ECONA

Объединённый проект
Проверка веток Codex и KIMI

Версия 4.0 · 16 октября 2026. Архив KIMI распакован и сохранён с SHA-256. Наши расчёты перепроверены, расхождения разобраны по исходным формулам. Морская прочность, фактические массы и большие углы остойчивости пока не подтверждены.

Мост и надстройка: общая конструктивная геометрия

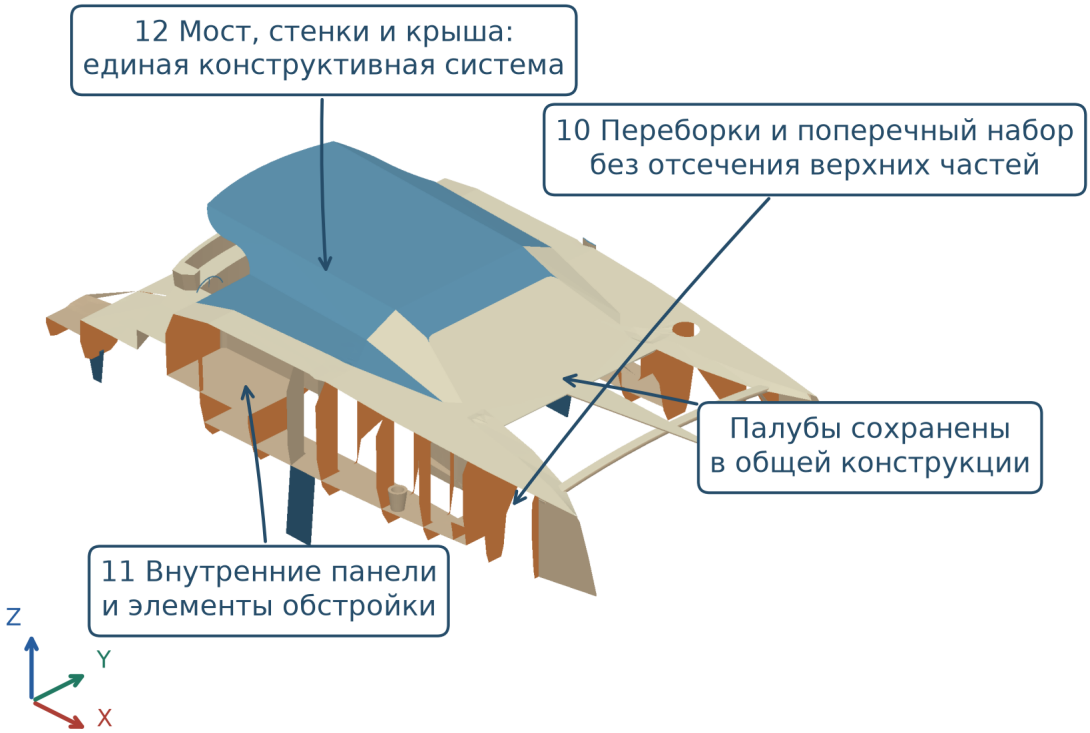
Верхние части переборок, стенки, палубы и крыша не отсечены. Их участие в сопротивлении изгибу и кручению моста должно передаваться через реальные клеевые швы, крепления и непрерывные пояса. Имя CAD-группы не определяет, несёт ли деталь нагрузку.

Гидростатические закрытые поплавки не заменяют общую FEM-модель. Геометрия без назначенных материалов и соединений не подтверждает прочность.

07 Гидростатика двух веток

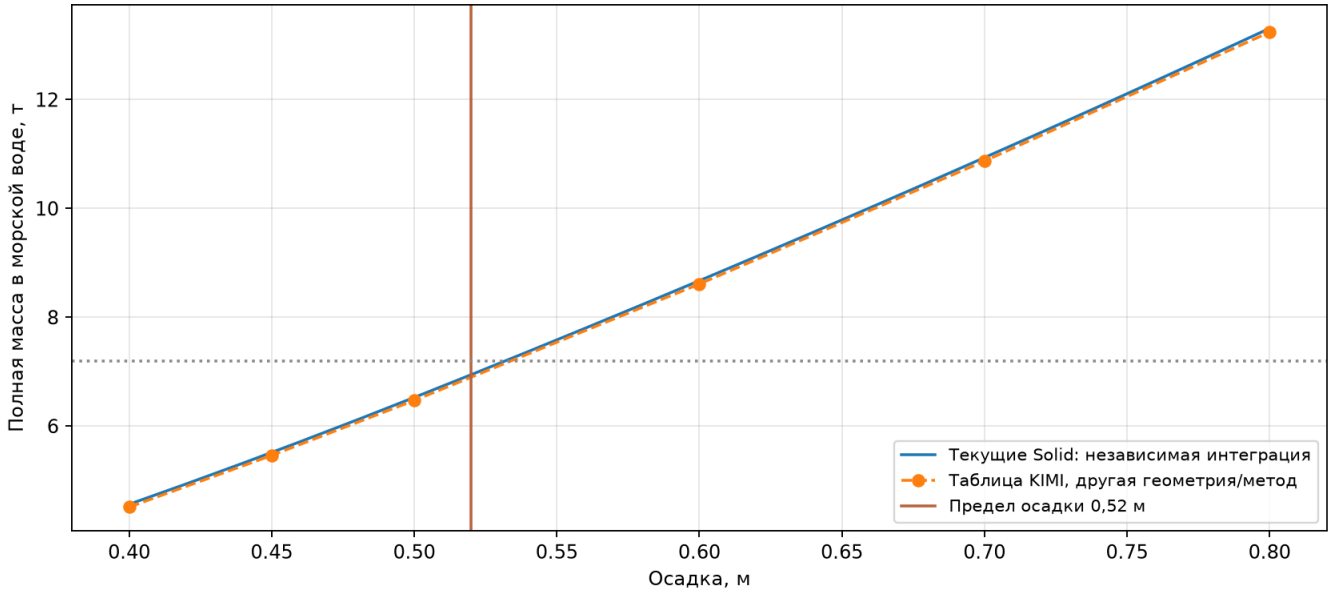
Кривые различаются источником геометрии и методом. У KIMI - воксельные столбики с шагом20 мм по Mesh54; у текущего проекта - закрытые обводы с точным отсечением плоских граней и независимыми тетраэдрами. Совпадение приблизительной осадки само по себе не делает объёмы и центры взаимозаменяемыми.

Максимальная масса KIMI 8,6 т не даёт «+4 см»: его же таблица меняет осадку0,534→0,600 м, то есть примерно6,6 см. Текущая геометрия при 8,6 т даёт около 0,59676 м.

10 Дифферент: исправление формулы

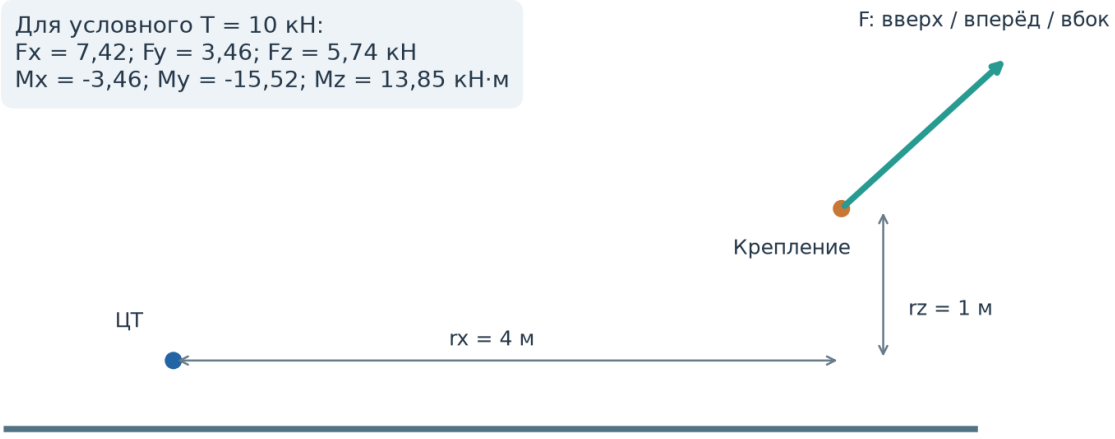
Плечо центров масс не является разностью осадок. Для малого угла момент m g(LCG-LCB) уравновешивается продольной гидростатической жёсткостью m g GMпрод. В KIMI stage9 использована длина13,5 м вместо GMпрод; stage11 уже вводит GMпрод=39 м, но значение назначено, а не получено из согласованной нагрузки.

Наши числа в таблице изолируют ошибку формулы на тех же входах. Они не утверждают действительный дифферент судна. Нужны: единые оси, фактические веса и ЦТ, танки/свободные поверхности, реальная геометрия границы плавучести, затем Ship Weight/Tank/LoadCondition/SinkAndTrim.

Момент кайта рассчитывать как r×F с одновременным учётом вертикальной разгрузки. Снижение высоты или перенос узла не считаются полезными автоматически: знак и величина момента зависят от полной пространственной постановки.

19 Винт и редуктор: исправление баланса

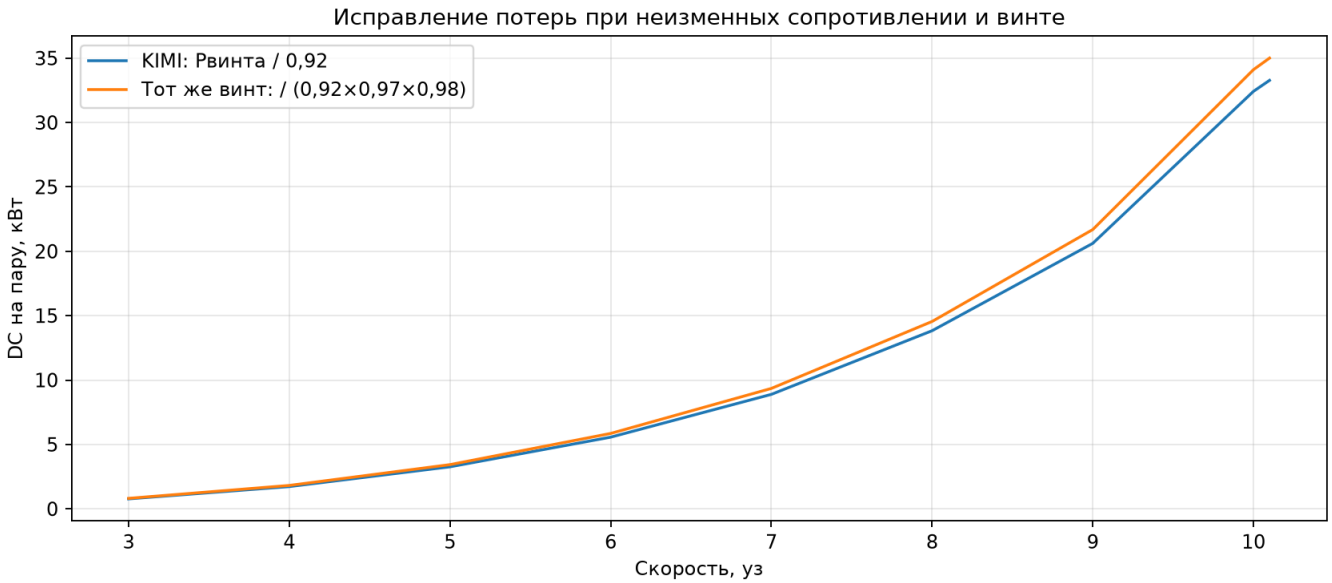
В строках KIMI момент мотора уже делится на КПД редуктора, а DC-мощность - только на 0,92. Теперь границы мощности разделены: винт → валолиния → редуктор → мотор/инвертор → батарея. Данные сопротивления и коэффициентыη здесь не переаттестованы.

Wageningen B-series - полезный расчётный кандидат. Полиномы B3-50 не доказывают характеристики конкретного складного винтаØ500×450, вентиляцию, кавитационный ресурс и морское поведение. Диаметр, заглубление, частота и редукция3,5:1 пока не утверждены.

23 Контур KCU: 0,6 с и 3,2 с

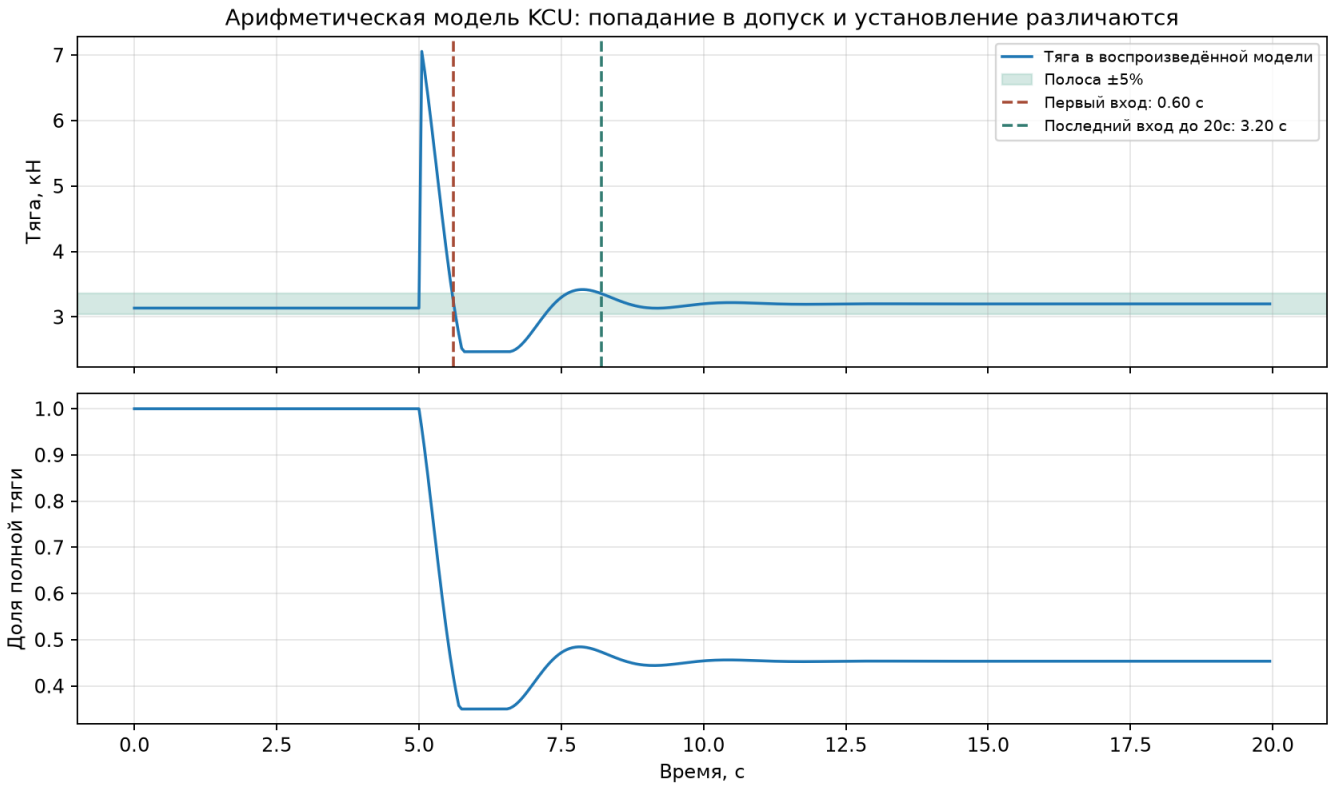
Закон dep[k+1]=clip(dep[k]+Kp·e·dt+Ki·∫e·dt) не является стандартным позиционным PI. Задание3,2 кН немного выше полной доступной тяги3,136 кН до порыва, что создаёт условия насыщения/накопления интегратора.

Модель мгновенная: нет динамики привода, троса, крыла, качки, задержек и шума. Ни0,6 с, ни3,2 с не являются подтверждённым быстродействием реальной системы. Нужны anti-windup, пределы скорости/усилия, отказовые режимы и стендовые записи.
